## DODATEK Č. 2

Název veřejné zakázky:	Centrum technického vzdělávání – Půdní vestavba s datovou infrastrukturou
Druh veřejné zakázky:	podlimitní veřejná zakázka na stavební práce
Druh zadávacího řízení:	zjednodušené podlimitní řízení
Systémové číslo zakázky:	P18V00006080

## DODATEČNÉ STATICKÉ POSOUZENÍ ZMĚN

<b>Stavba:</b>	<b>Centrum technického vzdělávání – Půdní vestavba s datovou infrastrukturou</b>
<b>Adresa:</b>	Palackého náměstí 64, 572 01 Polička
<b>Objednatel:</b>	Řemeslné stavby s.r.o., Miletín – Trotinka 199, 507 71 Miletín
<b>Zpracovatel:</b>	Ing. Karel Škeřík, Na Lánech 41, 570 01 Litomyšl

změna 1.1.1.

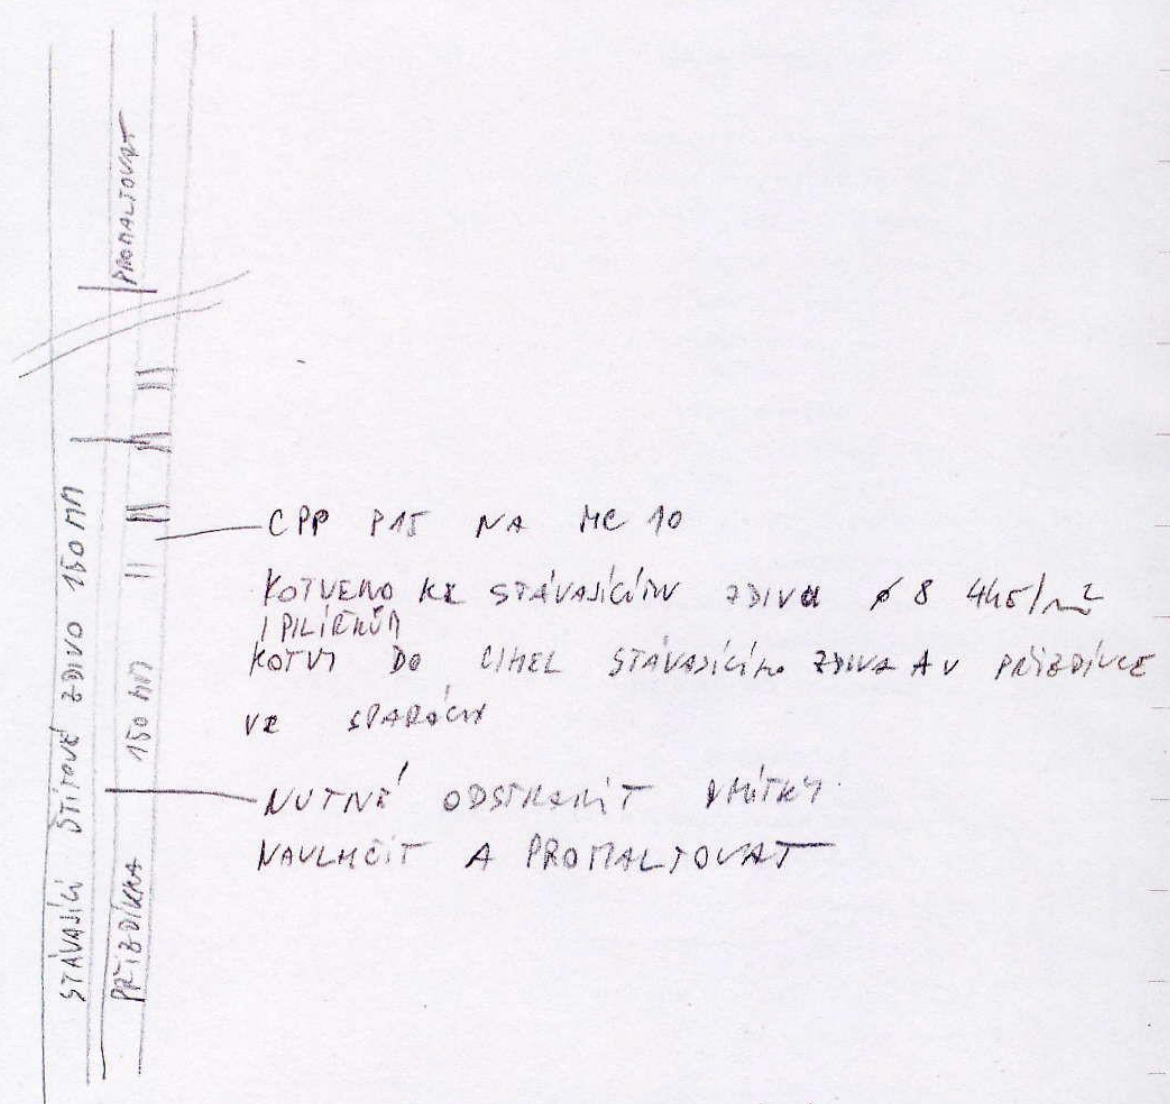
#### a) Statika - Štítové zdivo – změna č. 1.1.1. ze dne 19.11.2018

Po vybourání vestavby a vyklizení půdního prostoru se zjistilo, že štítové zdivo nemá potřebnou stabilitu. Zdivo vykazuje vodorovný výkyv.

Stávající zdivo bude opatrně zbaveno omítky. Bude přizděno zdivo z cihel plných pálených P15 na MC 5 s prokotvením se zdívem stávajícím. Prokotvení bude prostřednictvím kotev z betonářské oceli pr. 8.

Kotvy budou ve stávajícímu zdivu usazeny do otvorů pr. 10 mm do epoxidu nebo na chemickou kotvu. Otvory je předem nutné vyčistit (vyfouknutím). V novém zdivu budou kotvy ve spárách. Minimální počet kotev je 4 ks/m<sup>2</sup>. Při zdění nutné vlhčit stávající zdivo a spáru mezi stávajícím a novým zdívem promaltovat.

změna 1.1.2.

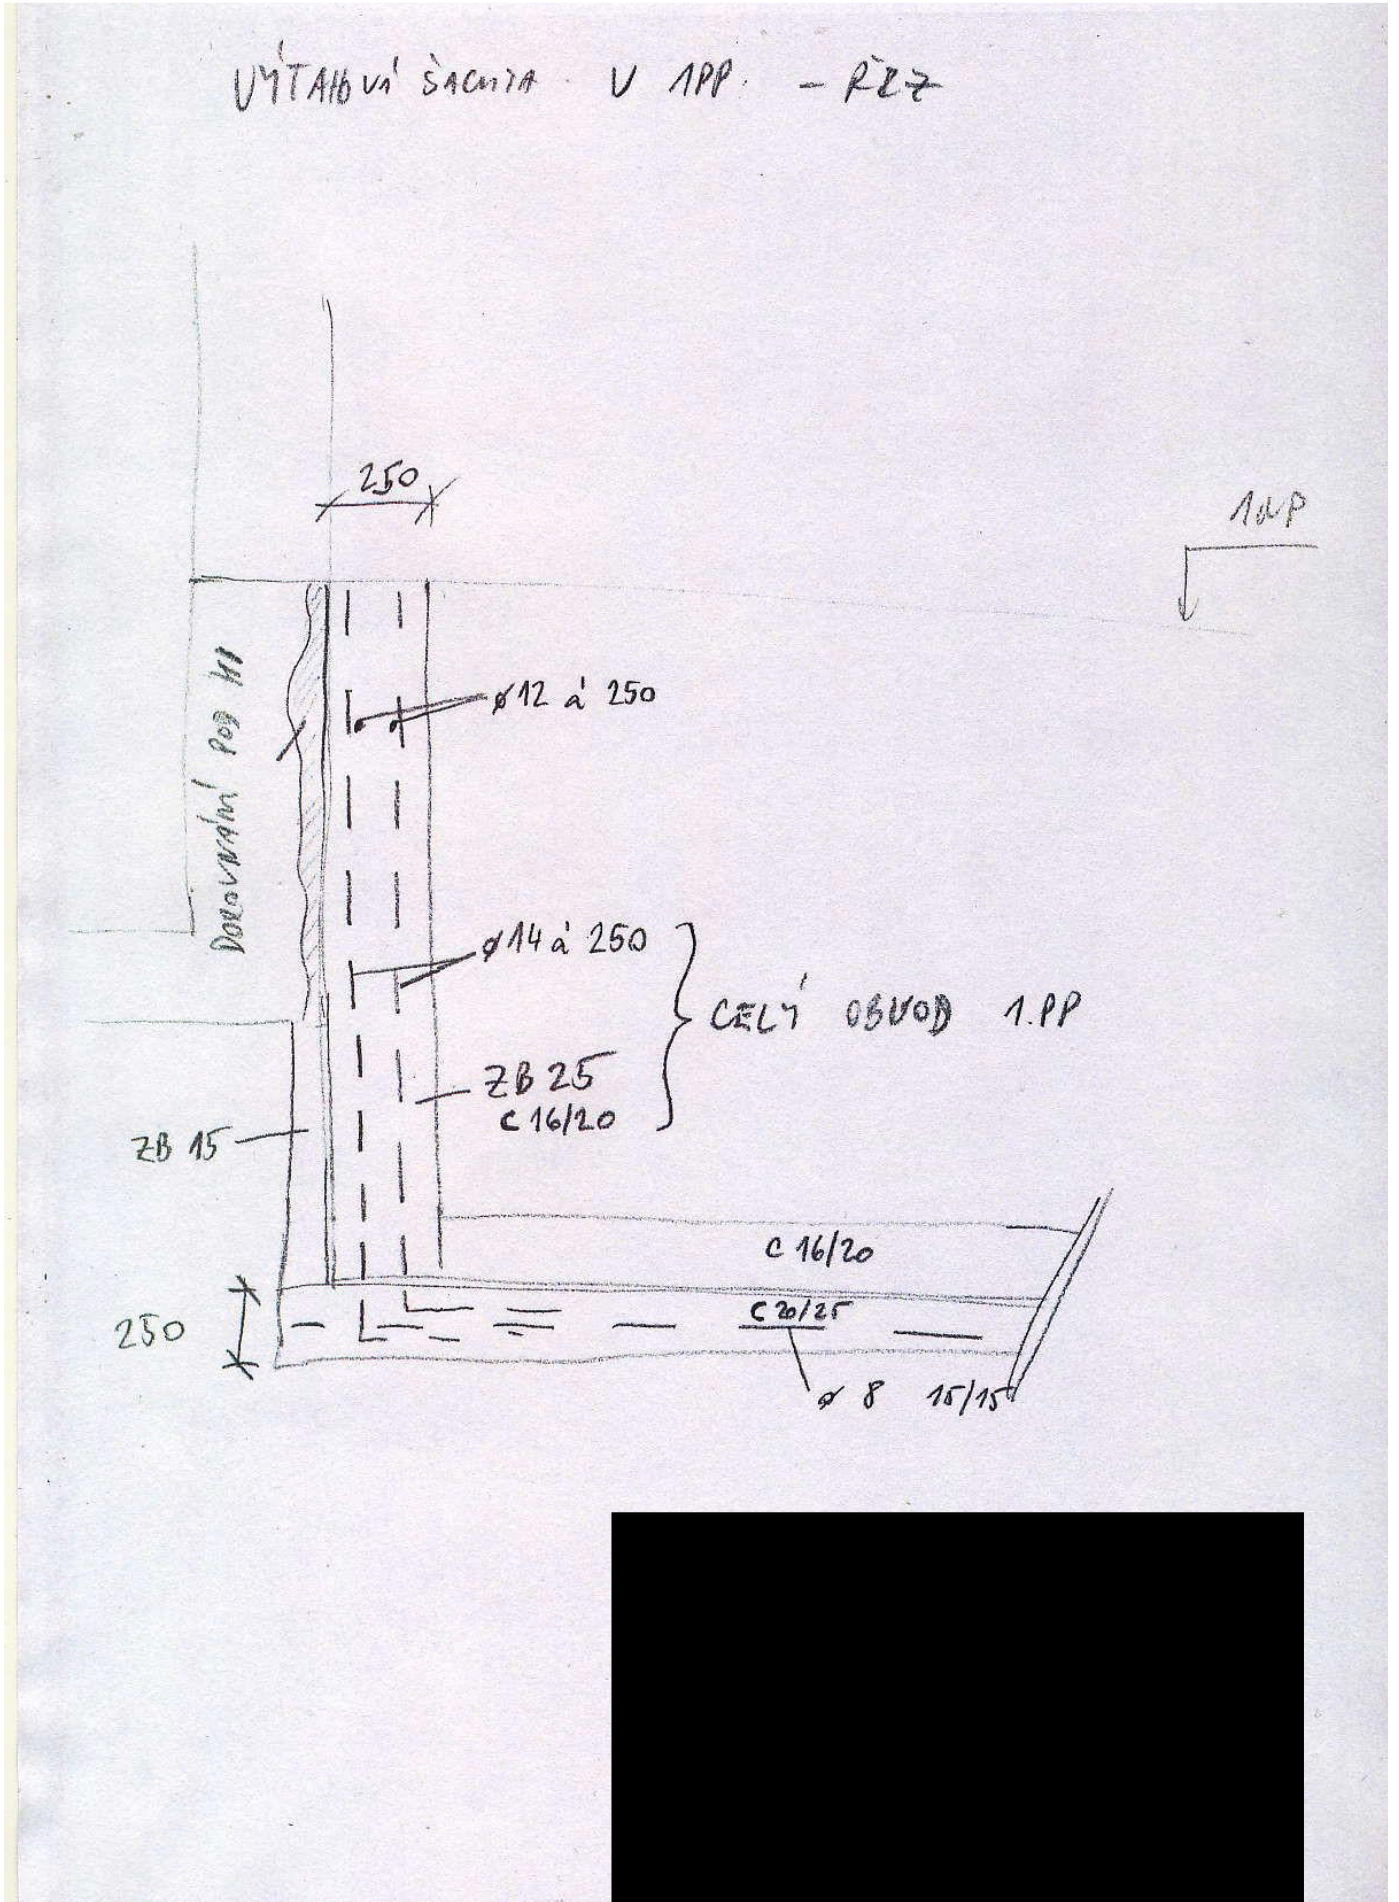
#### b) Statika - Výtahová šachta založení – změna č. 1.1.2. ze dne 19.1.2019

Při bourání stěn a podlahy pro založení a vyzdění výtahové šachty byla odhalena z předešlých rekonstrukcí zasypaná část nevidované komínové šachty.

S ohledem na potřebnou únosnost výtahové šachty se založení šachty v celé úrovni 1.PP provede z tvárnice zmonolitněných betonáží a výztuží v tl. 25 cm. Tvárnice budou se základovou deskou propojeny ocelí pr. 14 ve dvou svislých řadách á 250 mm. Vodorovné vyztužení bude v každé řadě ocelí 2x pr. 12. Nutné řádně provázat tvárnice v rozích. Výplň tvárnice betonovou směsí C 16/20.

změna 1.1.3. – pod 2. NP

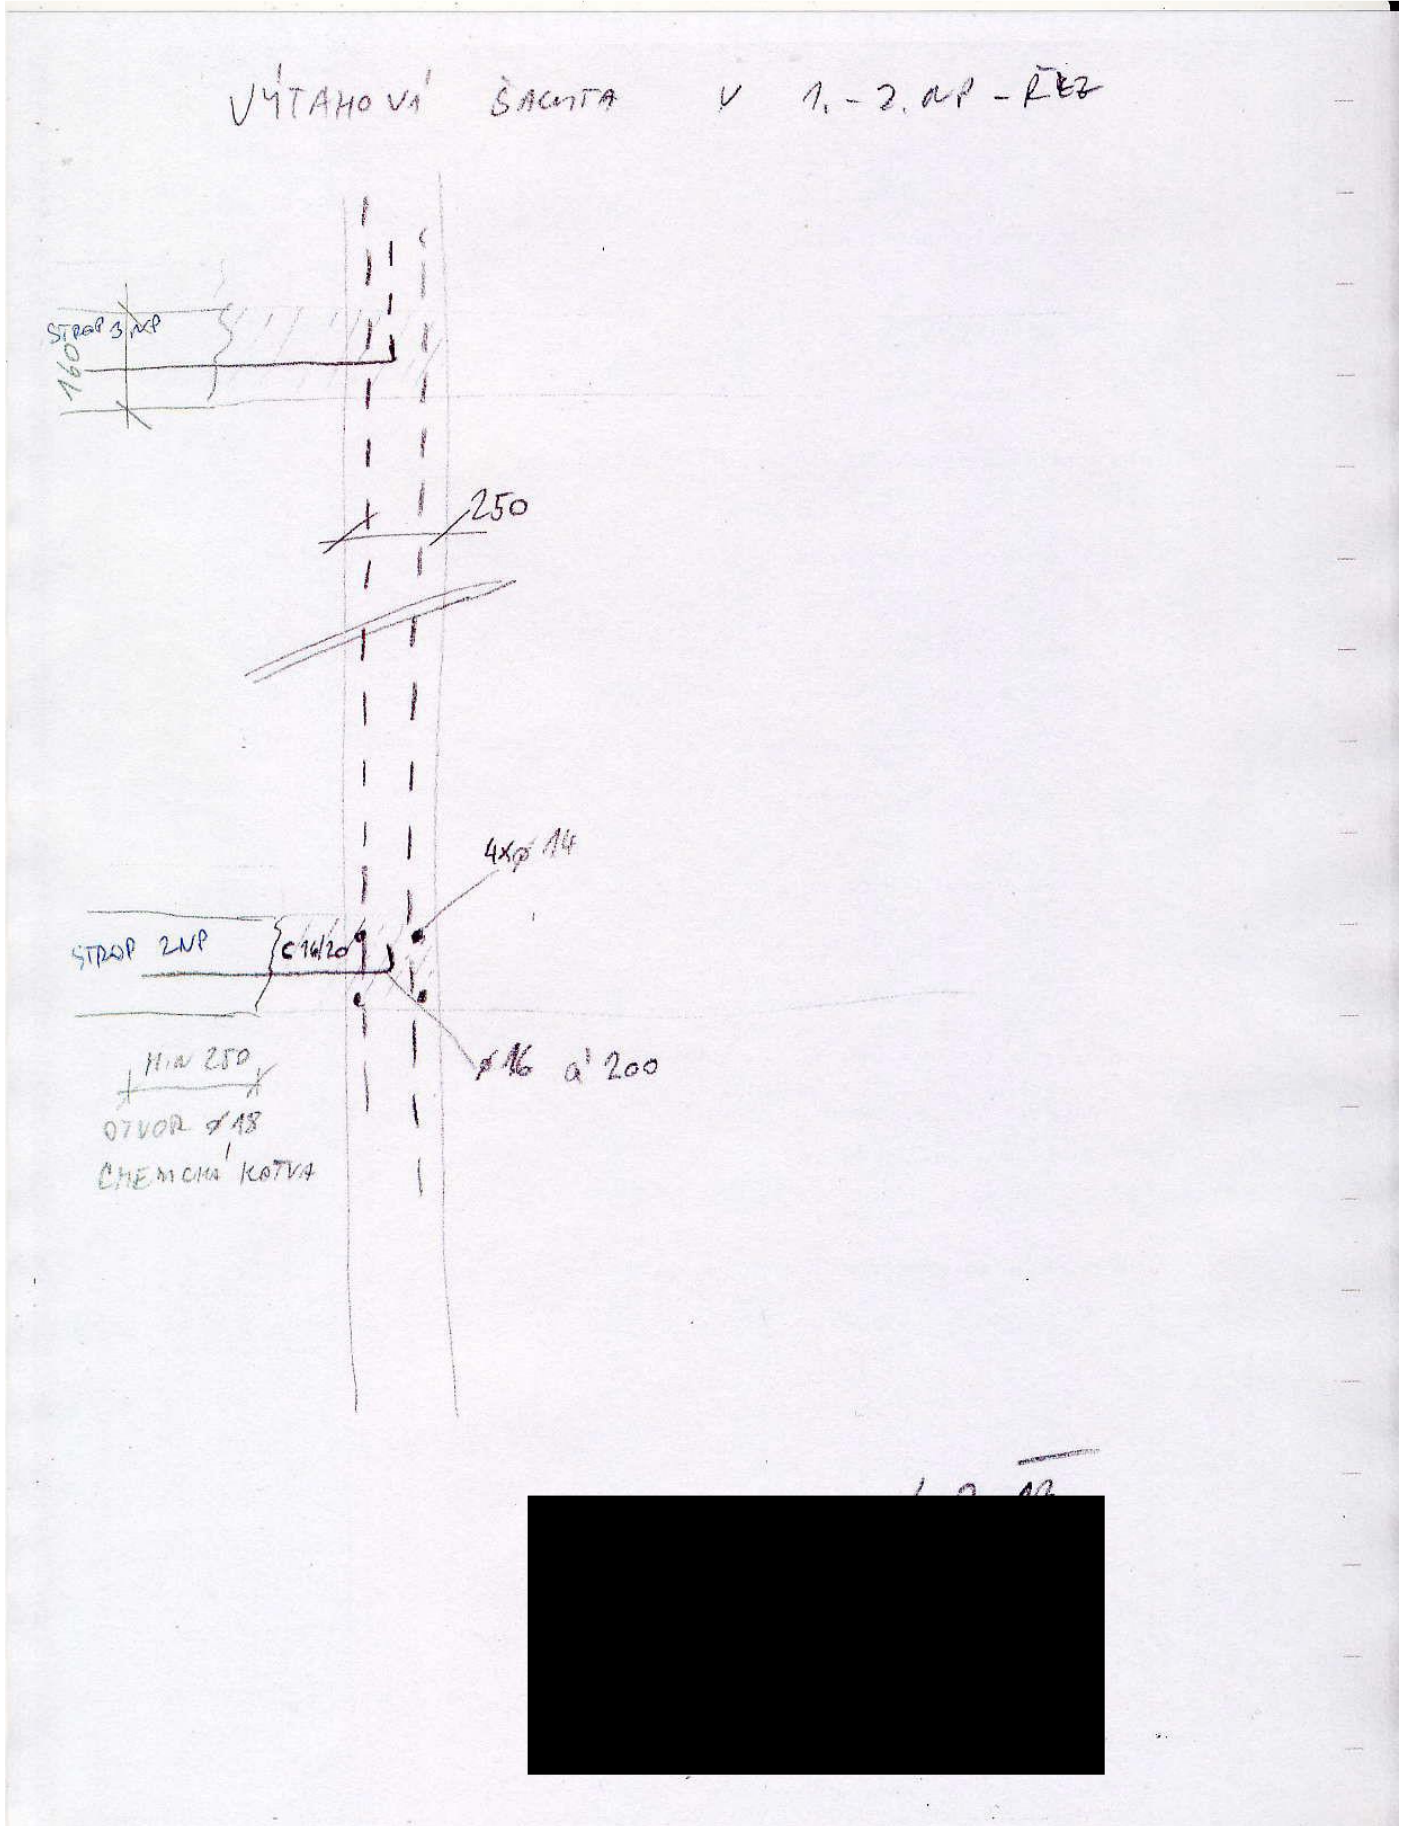
#### c) Statika - Výtahová šachta x stropy – změna č. 1.1.3. ze dne 4.2.2019

Při bourání ve stropě mezi 1. a 2.NP a mezi 2. a 3. NP pro vytvoření prostoru pro výtahovou šachtu bylo zjištěno, že stropy jsou v dotčené části monolitické betonové s betonovým průvlakem.

Výtahová šachta bude vyzděna až po úroveň podlahy 2.NP celá z tvárnice tl. 25 cm. Přerušené a dodělávané stropy budou podepřeny a spojeny se stěnami výtahové šachty. Propojení stěn šachty a stropů bude prostřednictvím kotev pr. 16 á 200 mm. Do stávajícího stropu budou kotvy usazeny do předem vyvrtaných

otvorů pr. 18 délky 250 mm na chemickou kotvu nebo epoxid. Ve zdivu šachty budou kotvy propojeny s výztuží. Betonáž stropů bude provedena betonem C 16/20.

Podlaha pod 3. NP - RBE

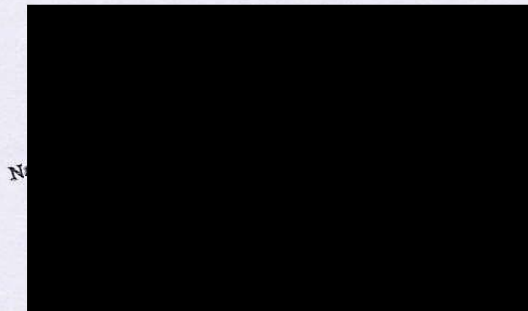
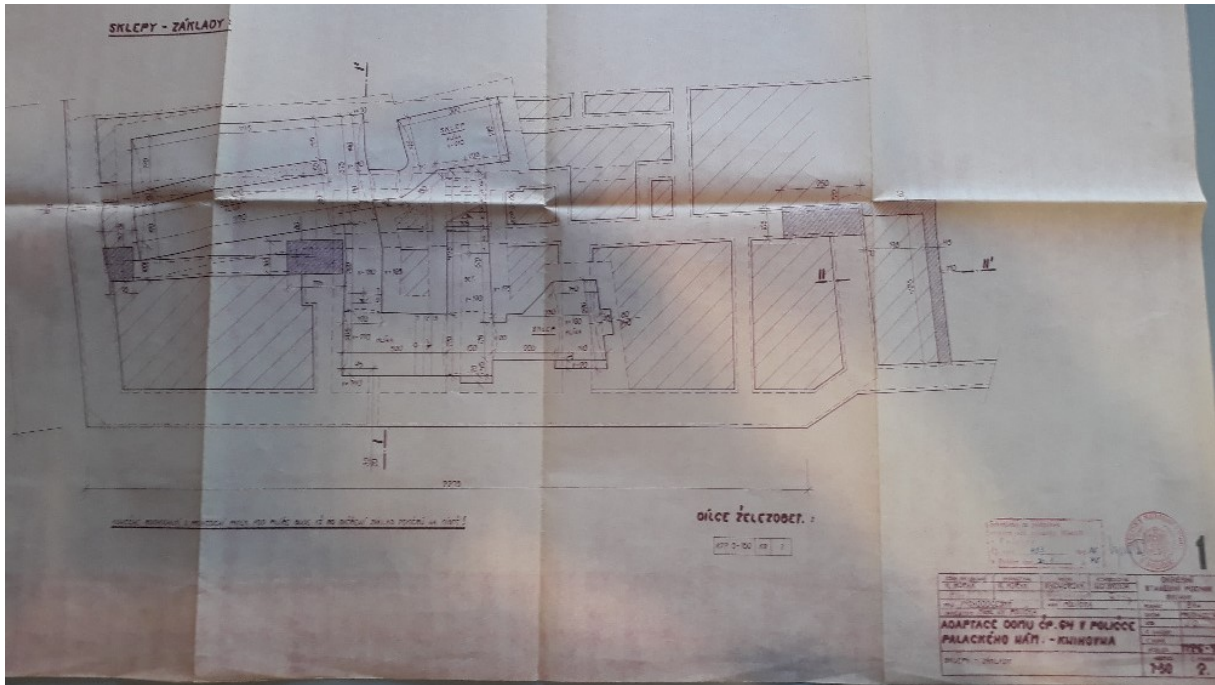
#### d) Podlaha 3.NP – změna č. 1.2.3. ze dne 29.1.2019

Po odstranění vrchních betonů bylo zjištěno, že „I“ profily hurdis stropů jsou velikosti 24. Stavba požádala o návrh betonové podlahy.

Na vyrovnaný podklad se provede betonová mazanina z betonu C16/20 tl. 80 mm vyztužená betonářskou sítí pr. 8 mm oka 150/150.
